**Avis de la Mission Régionale d'Autorité environnementale
Nouvelle-Aquitaine
relatif à un projet pilote de recyclage de batteries
à Bessines-sur-Gartempe (87)**

AVIS NA-2025-010983/GUNENV

Localisation du projet : Commune de Bessines-sur-Gartempe (87)
Maître d'ouvrage : Société Orano Mining
Avis émis à la demande de l'Autorité décisionnaire : Préfet de la Haute-Vienne
En date du : 22 décembre 2025
Dans le cadre de la procédure d'autorisation : Autorisation environnementale au titre des ICPE
L'Agence régionale de santé et préfet de département au titre de ses attributions dans le domaine de l'environnement ayant été consultés.

Carte de synthèse des enjeux du milieu naturel du centre d'innovation dans lequel se situe le projet pilote « Recyvabat », matérialisé par les ellipses rouges (ajout) - extrait de l'étude d'impact page 178.

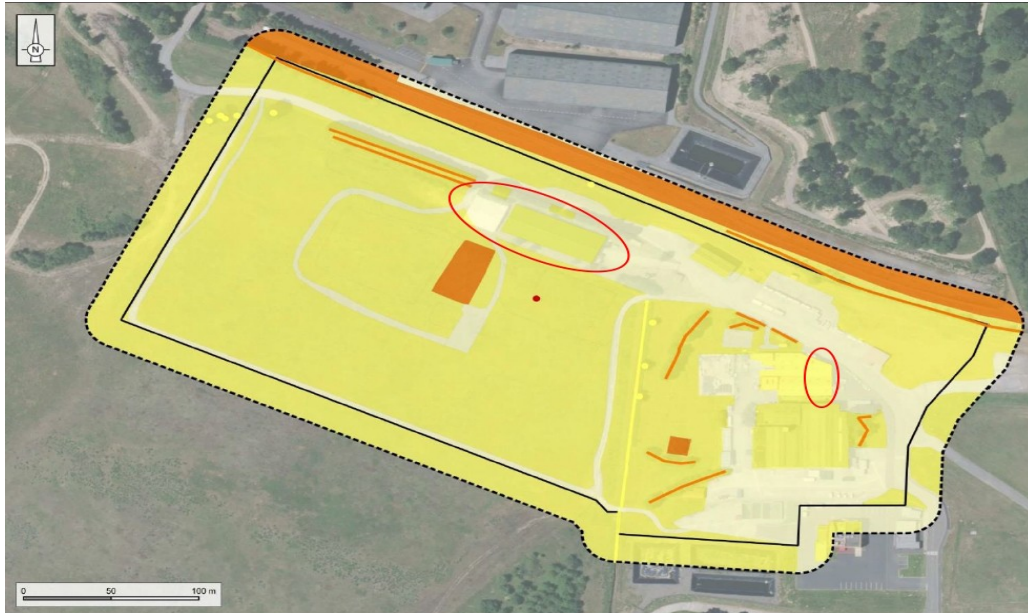
Le tableau de synthèse des enjeux liés au milieu naturel dans son ensemble et sa traduction cartographique, consultables pages 176 à 178 de l'étude d'impact, indiquent un niveau d'enjeux faible pour le projet.
